再エネ出力抑制に関する検証結果について

再生可能エネルギー発電設備の出力抑制の検証結果

～平成27年5月5日 種子島(九州電力)～

平成27年7月22日
電力広域的運営推進機関

■天気急変時の出力低下

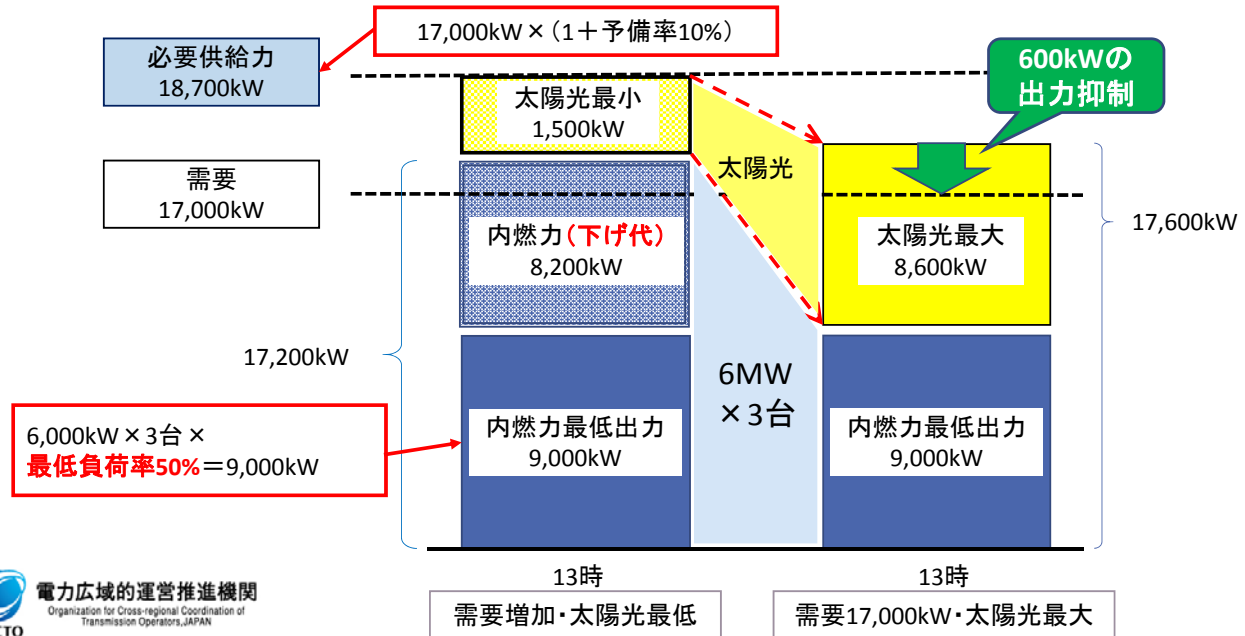
九州電力は、太陽光発電の翌日の最大出力を、種子島の最新の日射量予測から8,600kWと想定した。また、天候急変時の出力低下を、種子島の過去の実績から8,600kW→1,500kWと想定した。

過去の実績(※4)より、最大出力8,600kWが1,500kW(17.2%)まで低下と想定

- (※1) 気象会社が5/4(月)10時に発表した、5/5(火)13時の種子島の日射量予測値(1時間値)。
- (※2) 九州電力管内の太陽光発電設備の発電出力と日射量との関係から算定。
- (※3) 種子島における平成27年4月末現在の太陽光発電設備容量。
- (※4) 出力低下率の最大実績。平成26年12月5日に、太陽光の出力4,798kWが39分間で825kW(17.2%)まで低下した。

- ・需要想定の変更精度向上
- ・太陽光発電の最大出力想定および出力低下想定精度向上

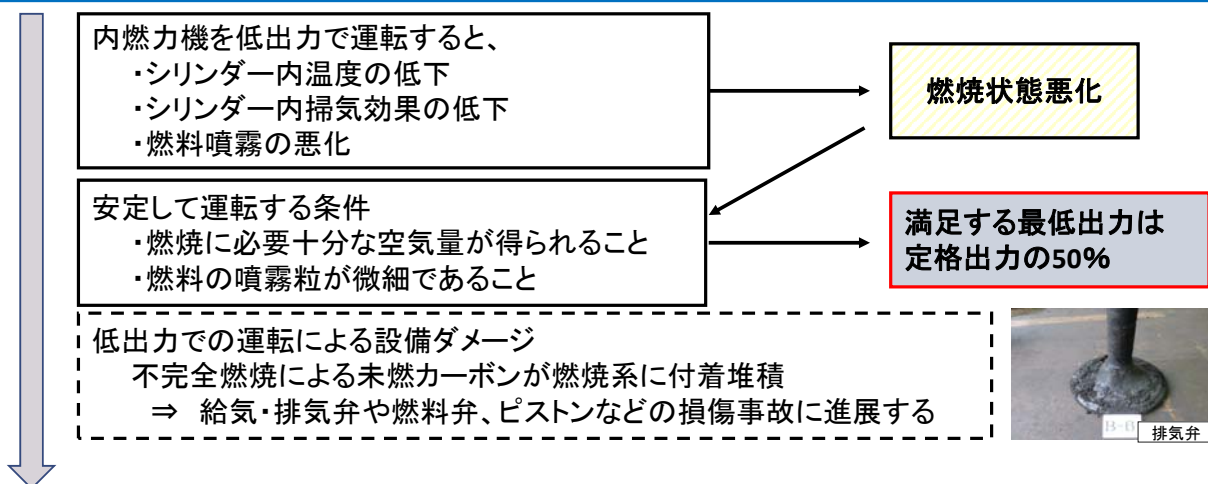
九州電力は、以下のメーカー見解を得て、島内の内燃力機発電機が安定して運転できる最低出力を **定格出力の50%** と定めて運用している。

広域機関は、他のメーカーにヒヤリングし、以下回答を得たため、九州電力の運用は妥当と考える。

- ・内燃力機の運転は、給気圧力が排気圧力以上である必要あり
 - ・発電機により差があるが、一般的に定格出力の30~50%で圧力が逆転
 - ・圧力が逆転すると運転停止に至る
- 技術仕様書や運転マニュアルには、連続運転負荷は50%と記載
- 50%を下回ると、排気に未燃燃料が混合されて白煙となり、景観や臭気の問題から地域住民の苦情につながる可能性がある

4. (4) 運転ユニットを変えたケース

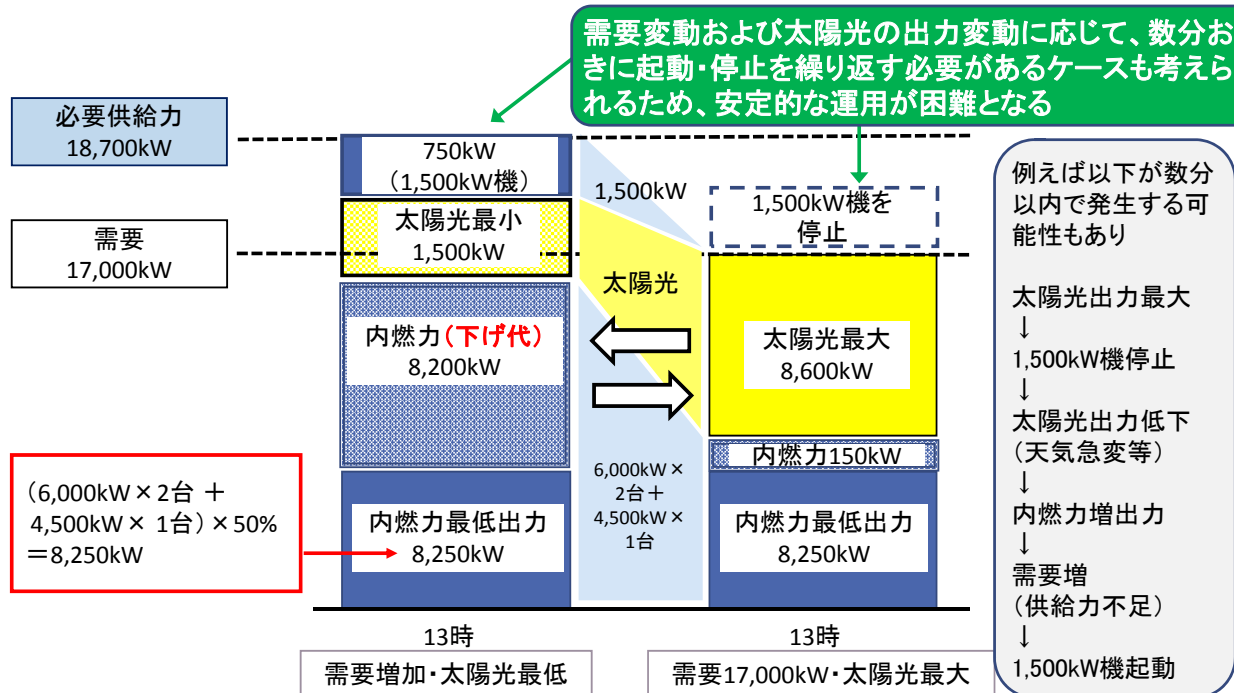
広域機関は、出力抑制の指令が不要となる運転ユニット「6,000kW×2台＋4,500kW×1台＋1,500kW×1台」の運用可能性について、九州電力にヒアリングを行った。結果は、安定的な運用が困難との回答であり、広域機関としても妥当と考える。
